## ELEKTRISCHE INSTALLATIES OP LAAGSPANNING EN OP ZEER LAGE SPANNING (Boek 1 - KB 08/09/2019)

Plaats controle:	Kempische steenweg 217, 3500 HASSELT		
EAN-code installatie:	/		
Tarief teller(s):	- Teller niet teruggevonden -	Private HS-cabine:	Neen
Nummer teller(s):	/	DNB:	Fluvius
Index teller(s):	/	Type lokaal:	Handelszaak
Type installatie:	Werkeenheid

Overeenkomstig de voorschriften van Boek 1 – Installaties op laagspanning en op zeer lage spanning – Interne procedure QPRO/ELE/001			
Type controle:	Controlebezoek (6.5)		
Datum uitvoering:	<input type="checkbox"/> Vóór 01/10/1981	<input checked="" type="checkbox"/> Na 01/10/1981 en vóór 01/06/2020	<input type="checkbox"/> Na 01/06/2020
Nota's:	Zie rubriek "VASTSTELLINGEN - Opmerkingen"		
Afwijkingen (Deel 8):	Toegepast		
Herkeuring op verslag:	/

### Vereenvoudigd situatieplan of foto/schema van de (elektrische) installatie:

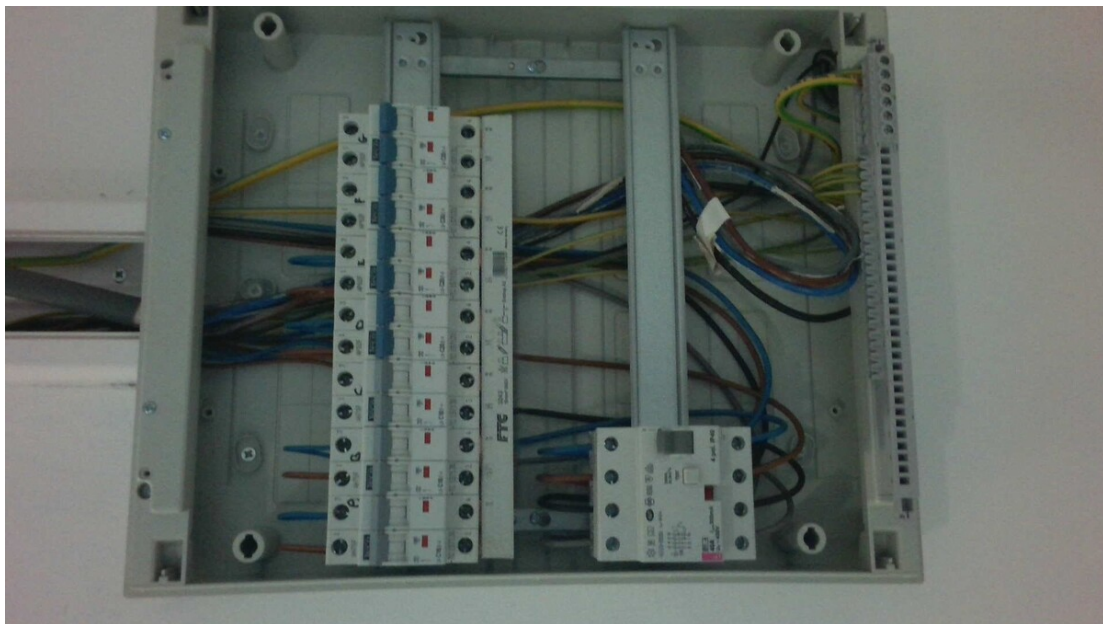
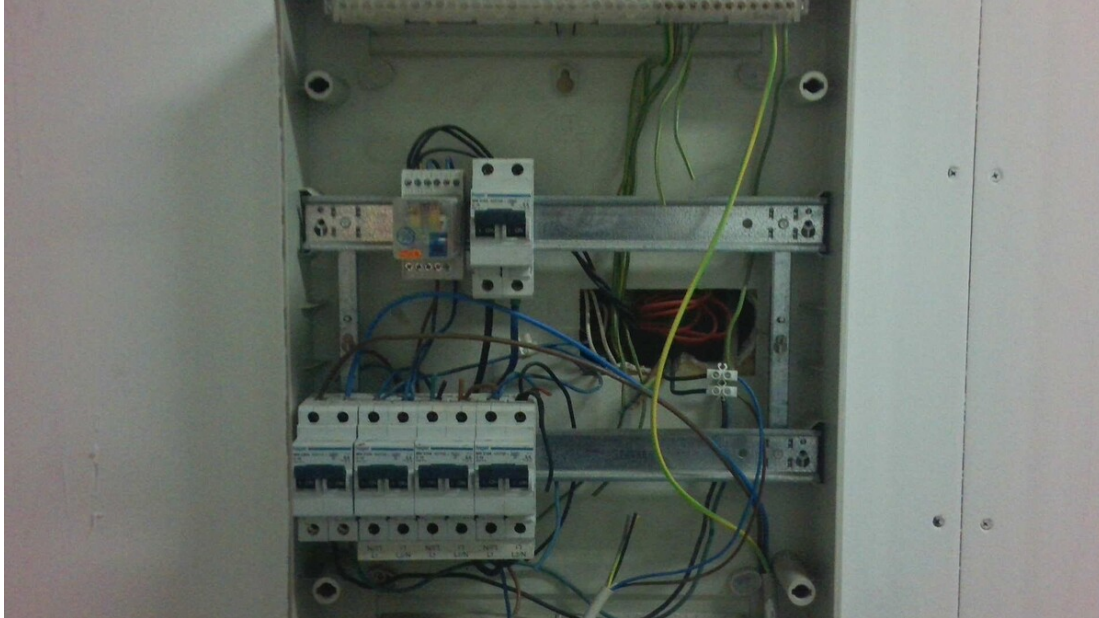
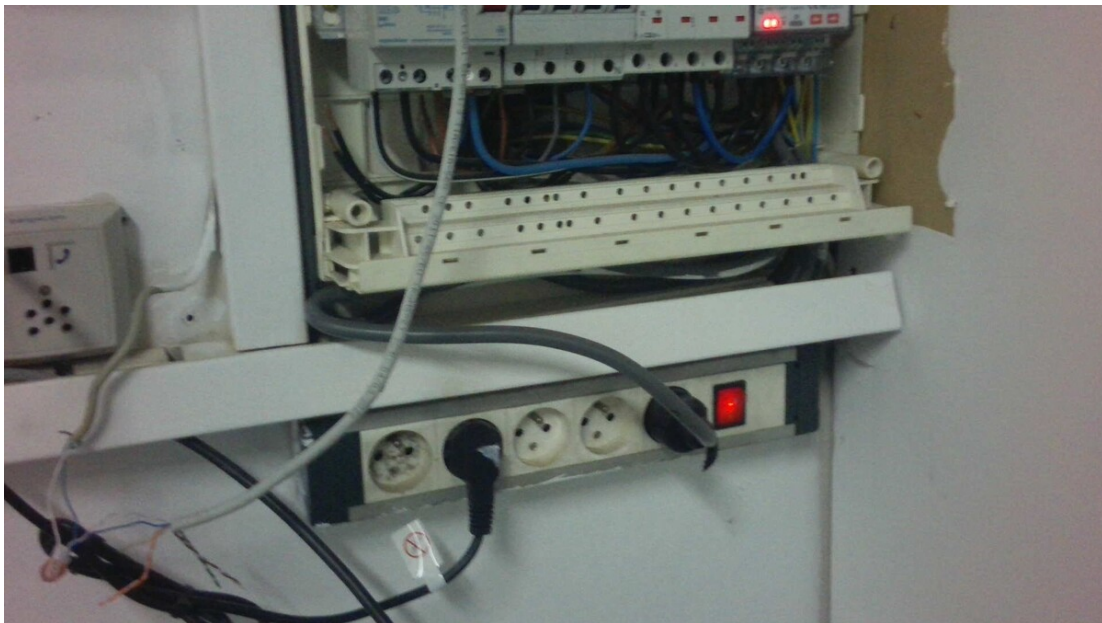
- 7.02. - De regels van goed vakmanschap moeten algemeen toegepast worden. (Boek 1, Onderafdeling 1.4.1.2)  
Uitleg: KABELGOOT TERUG DICHT MAKEN
- 7.04. - De schakelaars, contactdozen of aftakdozen moeten herschikt en/of opnieuw bevestigd worden volgens de regels van goed vakmanschap. (Boek 1, Onderafdeling 1.4.1.3.)  
Uitleg: BADK + ZIE FOTO
